Viser til klagesak 106/2021 som var til behandling i Formannskapet 22.11.2021. Det ble der fattet vedtak om at "Klagen vert teke til følgje. Det vert ikkje gjeve dispensasjon i medhald av plan- og bygningslova sin § 19-2 for omsøkt utviding av eksisterande flytebrygge gbnr 38/2."

Tiltakshaver Mowi påklaget 19.12.2021 dette vedtaket. Vi vil kommentere de påstander som ble fremlagt i Mowi sin klage. [Merknaden vår er på 6 sider. Tilhørende dokumentasjon med tegninger/ kart er lagt inn på side 7-11.]

OMSØKT BRYGGE KOMMER I KONFLIKT MED UNDERVANNSSKJÆR

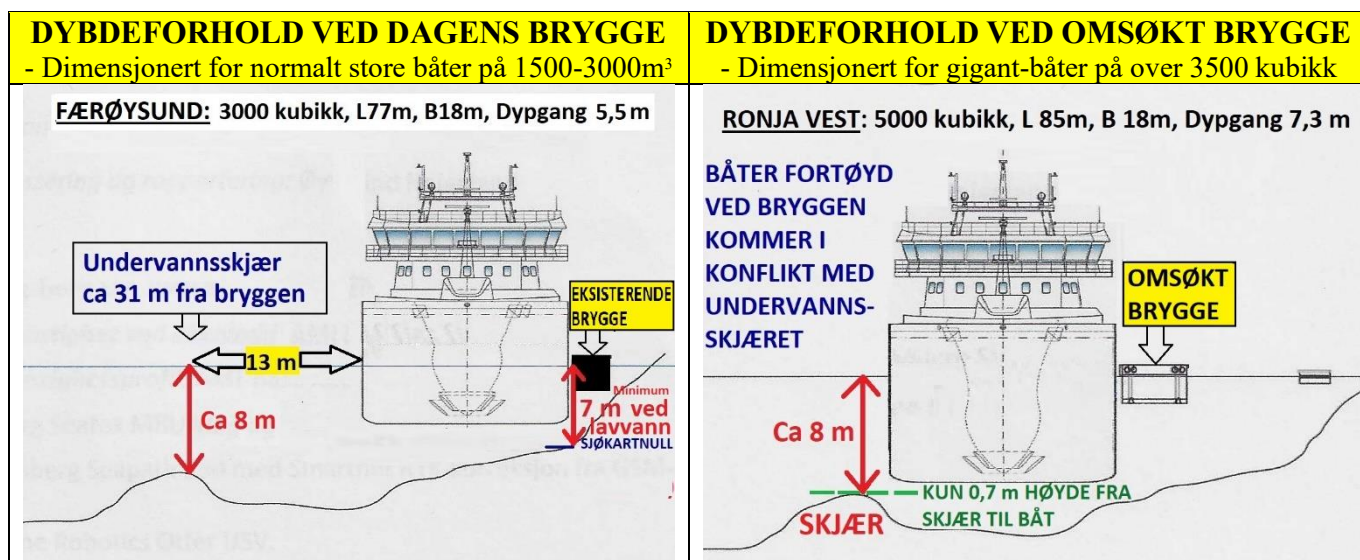
Den omsøkte bryggen vil derimot komme i **konflikt med undervannsskjæret**, og dybdeforholdene vil av den grunn ikke bli bedre med denne bryggen; snarere tvert imot. I tillegg vil brønnbåter som skal legge til ved omsøkt brygge måtte kjøre over undervannsskjæret ved ankomst/ avgang, hvilket vil gi **fare for grunnberøring** og være en stor sikkerhetsrisiko. Dybdeforholdene ved omsøkt brygge medfører således betydelig fare for skade på fartøy, materialskader og risiko for personell. [Se mer dokumentasjon i Vedlegg 1, s.1-2.]

Som tegningen nedenfor viser, så er dybdeforholdene ved den **eksisterende bryggen** mer enn gode nok for vanlig store brønnbåter (dvs 1500-3000 kubikk), hvilket var det som denne bryggen i 2018 ble godkjent for. På grunn av undervannsskjæret like ved **omsøkt brygge**, vil derimot dybdeforholdene ved denne bryggen bli **dårligere** enn ved nåværende brygge. [Se mer dokumentasjon i Vedlegg 1.]

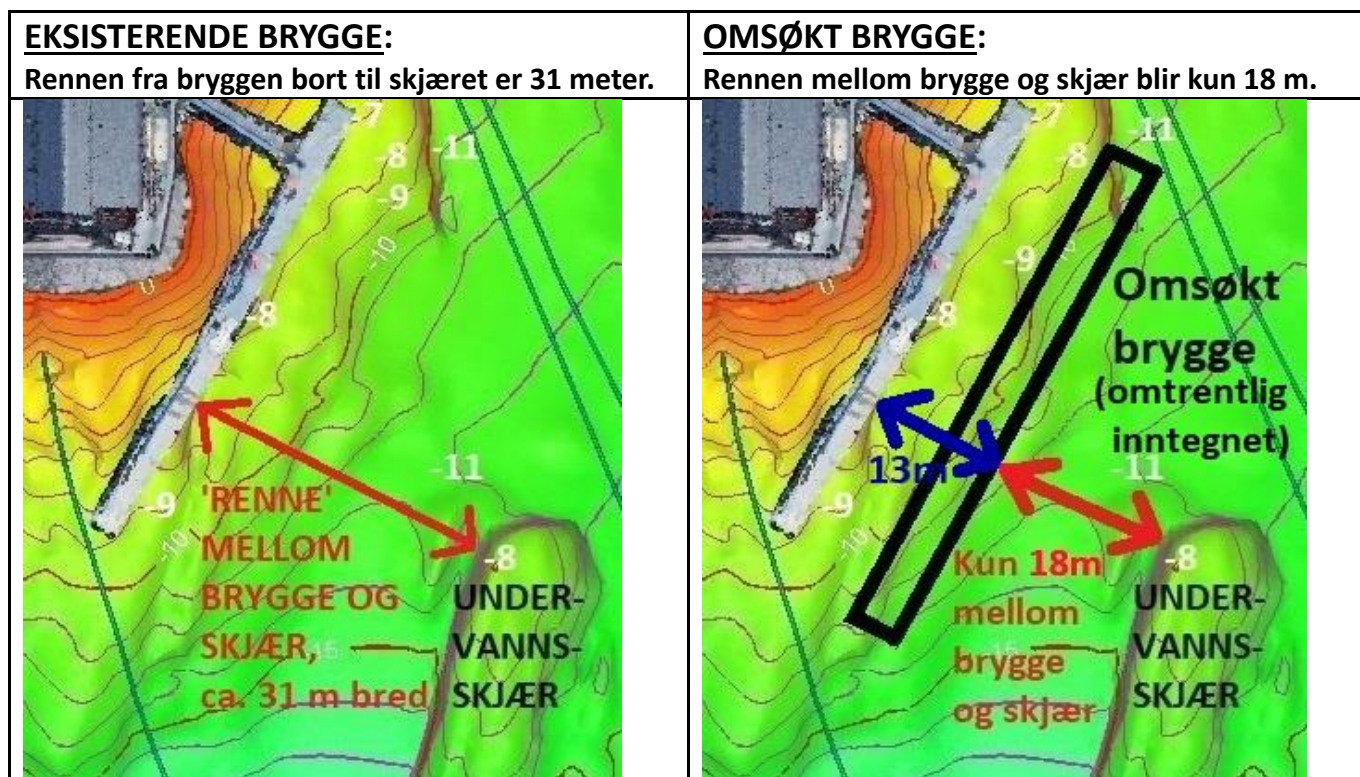
I realiteten vil imidlertid ikke dette bli mulig, ettersom et undervannsskjær i sjøbunnen like utenfor omsøkt flytebrygge vil komme i konflikt med brønnbåtene som skal legges til kai. (Se dronebilde med koter nedenfor.)

Dybdemessig vil det derfor ikke være noe å vinne på å flytte bryggen lenger ut i viken, snarere tvert imot. - Dybden utenfor omsøkt brygge vil, pga skjæret, i realiteten bli *dårligere* enn ved den eksisterende bryggen.

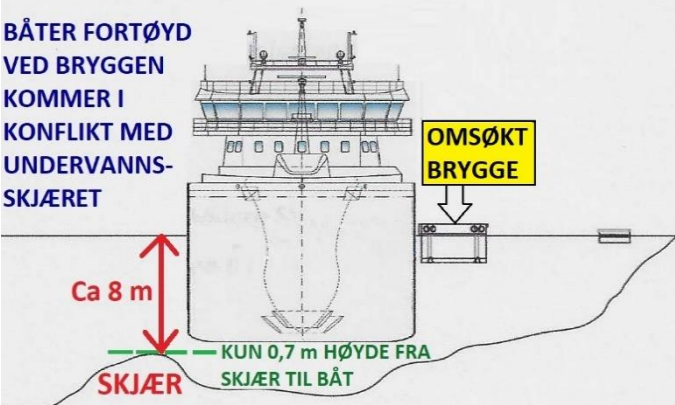
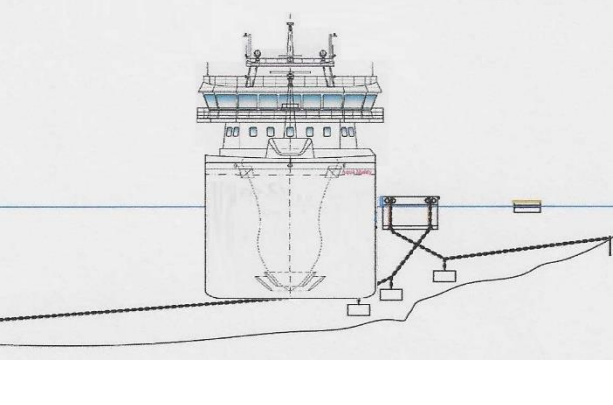
Kapteinen ved brønnbåten Inter Nord beskriver ankomst/ avgang for båtene til den eksisterende bryggen som utfordrende, på grunn av at det kun er en renne på ca. 31 meter mellom bryggen og undervannsskjæret ute i viken: “Ved ankomst og avgang er båtene svært nært land og det er en smal renne vi kan seile inn for å legge til dagens flytebrygge. Utfordringene er hvis noen feilbedømmer avstand, vær og strøm vil båtene kunne få grunnberøring [på skjæret] med dertil uønskede hendelser. En ting er de kostnadene som vil følge av skrogskaide, skade på propell og ror. Men det vil også være en reell fare for utslipp av diesel, smørolje og kloakk som vil være svært ødeleggende for miljøet i fjæra på Kvingo.” (Se vedlegg 1 til Mowi sin klage av 19.12.2021)

Ved den omsøkte bryggen blir denne rennen betydelig smalere – kun 18 meter bred – samtidig som båtene som Mowi vil bruke ved denne bryggen vil være større, dypere og bredere enn de båtene som benyttes i dag. Eksempelvis så er brønnbåten Ronja Vest, som Mowi skriver vil være aktuell å bruke ved omsøkt brygge, 18 meter bred. - **Dette betyr i praksis at brønnbåtene ikke vil kunne manøvrere innenfor rennen, men må kjøre direkte over undervannsskjæret hvis de skal legges til ved den omsøkte bryggen.** I følge kapteinen på Inter Nord vil båtene da kunne få grunnberøring.

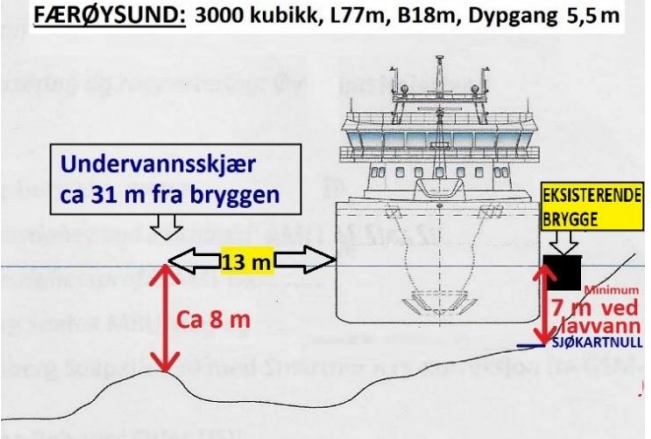
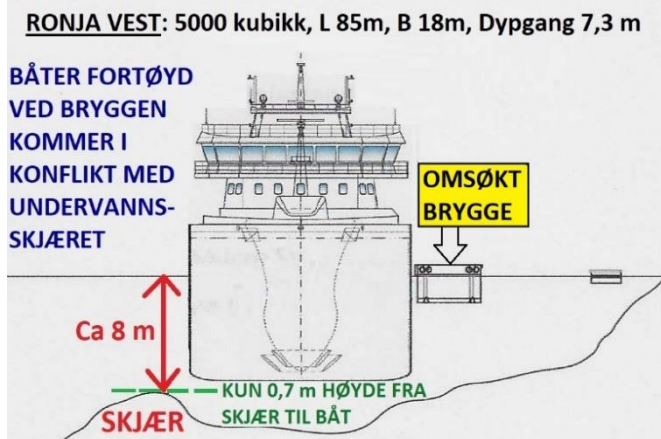
Som tegningen nedenfor viser, så er dybdeforholdene ved den eksisterende bryggen mer enn gode nok for vanlig store brønnbåter (dvs 1500-3000 kubikk), hvilket var det som denne bryggen i 2018 ble godkjent for.

<p>FÆRØYSUND: 3000 kubikk, L77m, B18m, Dypgang 5,5m</p> 	<p>RONJA VEST: 5000 kubikk, L 85m, B 18m, Dypgang 7,3 m</p> <p>BÅTER FORTØYD VED BRYGGEN KOMMER I KONFLIKT MED UNDERVANNSSKJÆRET</p>
